# Shearwater Teric 펌웨어 출시 노트

## 버전 21 2021-11-01

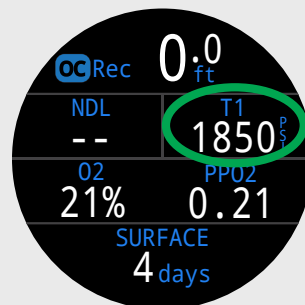
OC Rec 표준 레이아웃에서 TTS(상단 우측) 위치를 대체 디스플레이로 변경할 수 있습니다.
